改正 令和元年6月5日 原規技発第1906051号 原子力規制委員会決定

実用発電用原子炉及びその附属施設の技術基準に関する規則の解釈及び実用発電用原子炉及びその附属施設における破壊を引き起こす亀裂その他の欠陥の解釈の一部改正について

別表第1 実用発電用原子炉及びその附属施設の技術基準に関する規則の解釈 新旧対照表

別表第2 実用発電用原子炉及びその附属施設における破壊を引き起こす亀裂その他の欠陥の解釈 新旧対照表

表 1.7 「図 IB-2500-17-1 セーフエンドまたは管の同種および異種金属溶接継手(その 3-1)」に係る読替表

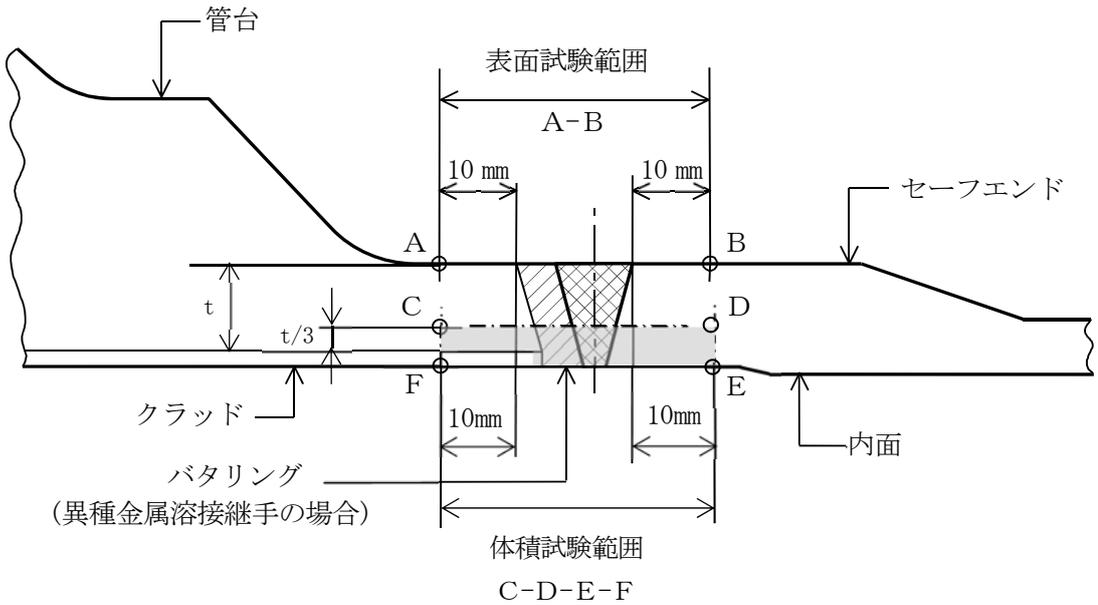
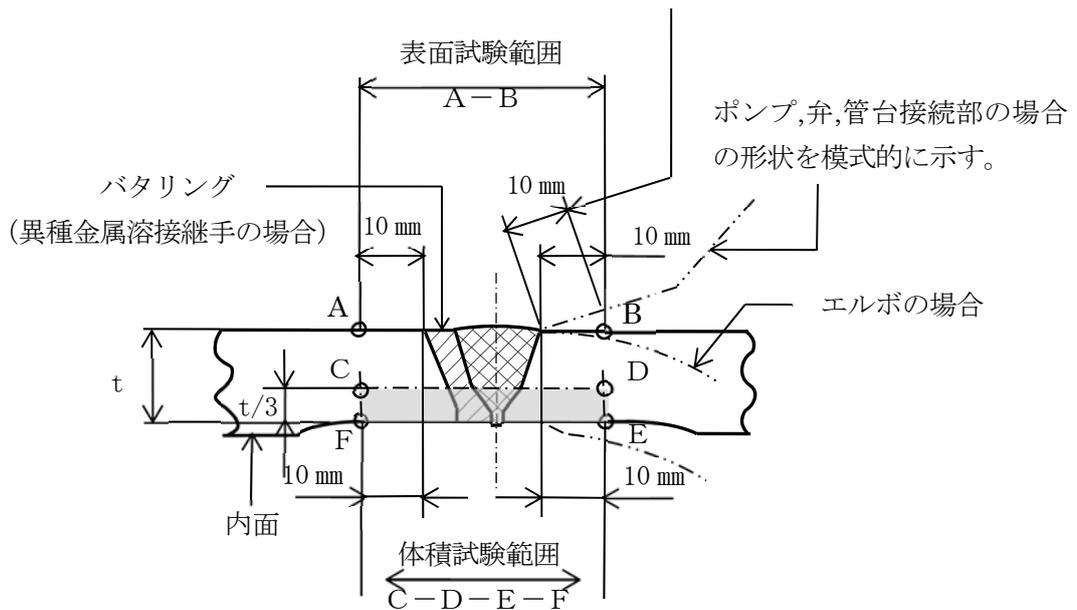
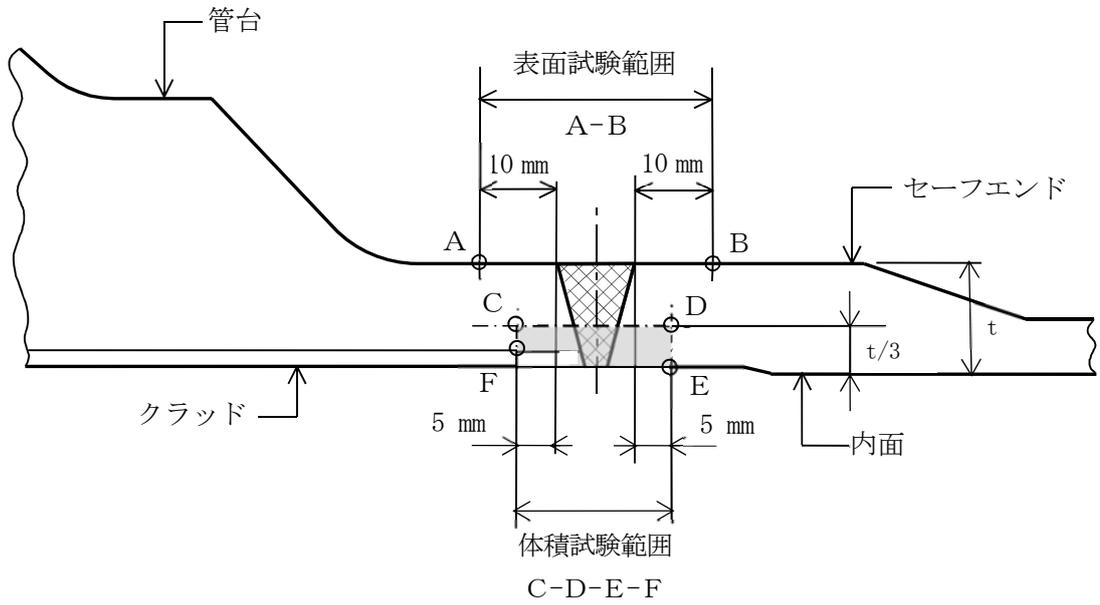
※点 A, B, C, D で囲まれた区間に「要記録エコー」が存在しない場合で、次の 1) または 2) の場合を除いた場合に限る。

- 1) 外面の溶接止端部からの距離が 5mm の位置が内面の止端部から 10mm 以上を確保できるベベル角度を有する開先である場合
- 2) 外面側開先端部から片側に 5mm 以上の幅を有する化粧盛りを行っていることが明らかでない場合

表 1.8 「図 IB-2500-17-2 セーフエンドまたは管の同種および異種金属溶接継手(その 3-2)」に係る読替表

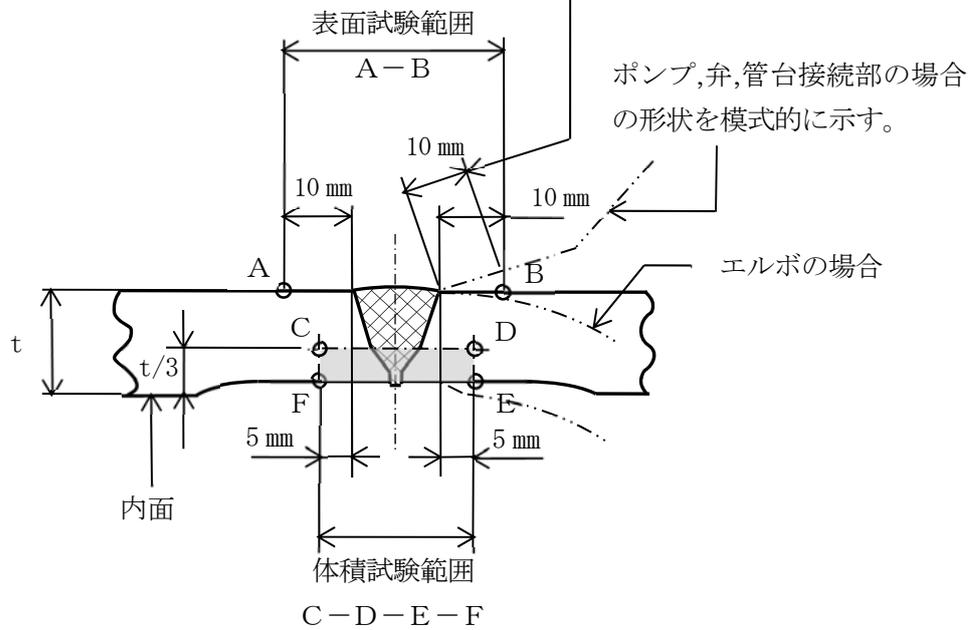
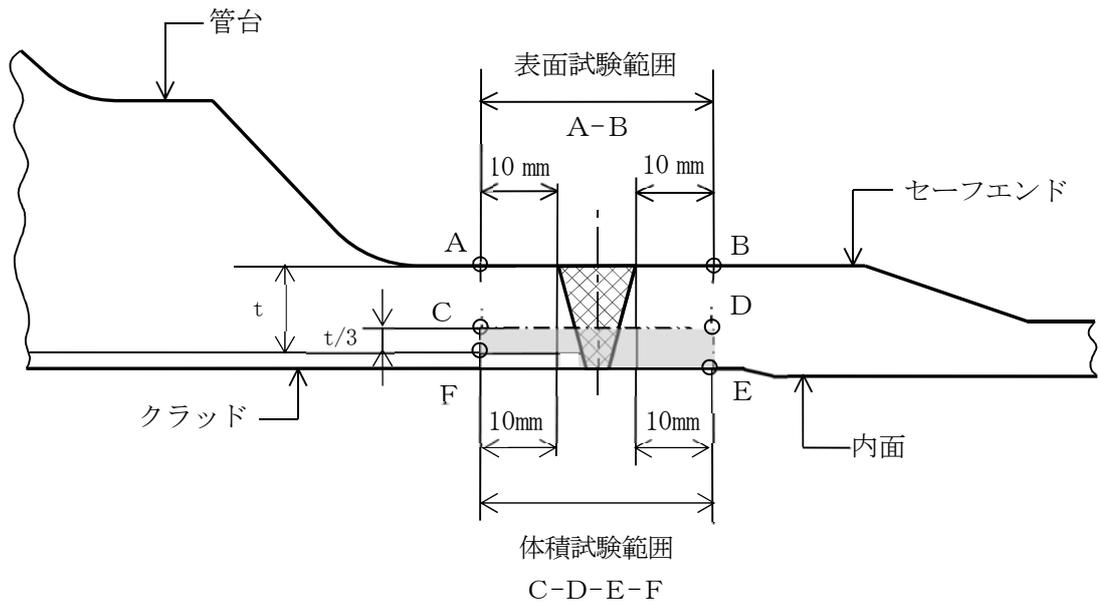
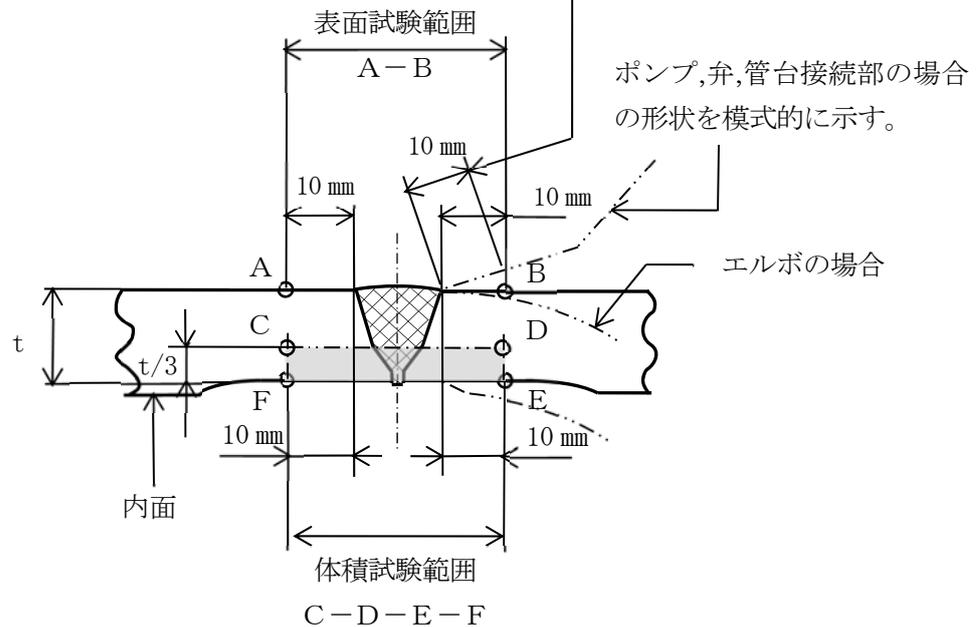
※点 A, B, C, D で囲まれた区間内に「要記録エコー」が存在しない場合で、次の 1) または 2) の場合を除いた場合に限る。

- 1) 外面の溶接止端部からの距離が 5mm の位置が内面の止端部から 10mm 以上を確保できるベベル角度を有する開先である場合
- 2) 外面側開先端部から片側に 5mm 以上の幅を有する化粧盛りを行っていることが明らかな場合

表 1.9 「図 IB-2500-27 ポンプケーシングおよび弁本体の溶接継手」に係る読替表

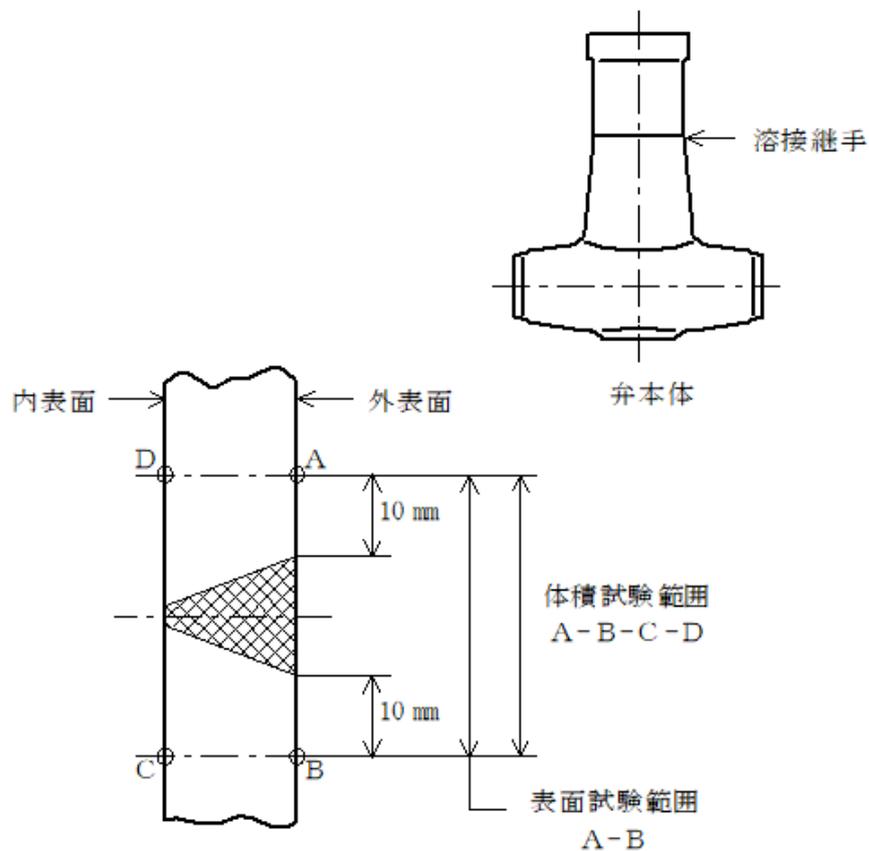
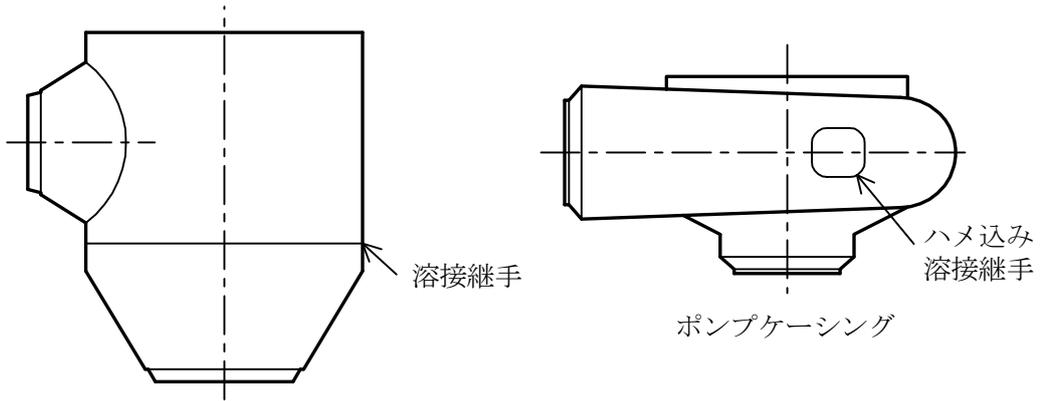
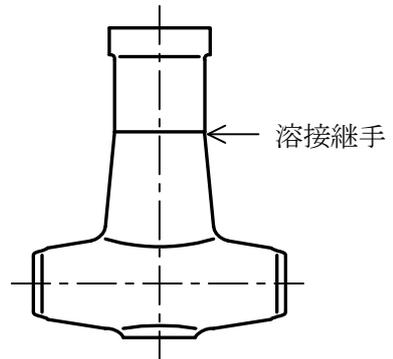
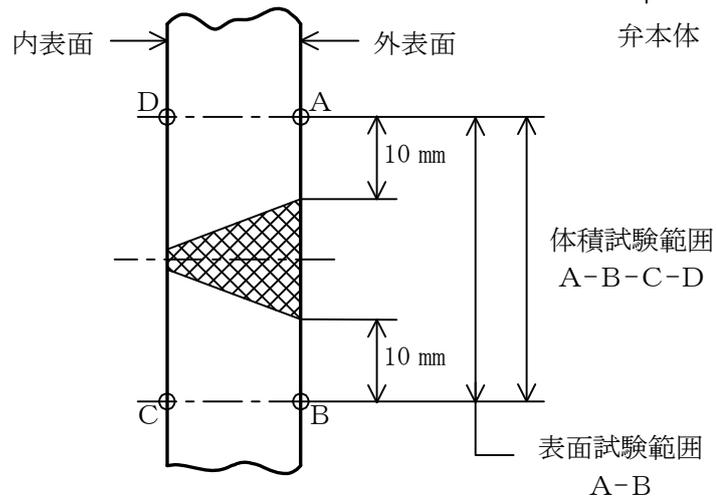
項目番号	試験部位	図番	試験方法	試験の範囲 および程度 ⁽⁵⁾	延期*
B12.10	ポンプ ケーシングの溶接継手 (B-L-1)	☒ IB-2500- 27	体積または表 面	溶接継手 ⁽¹⁾	可
B12.40	呼び径 100 A 以上の弁 箱の溶接継手 (B-M-1)	☒ IB-2500- 27	体積または表 面	溶接継手 ⁽³⁾	可
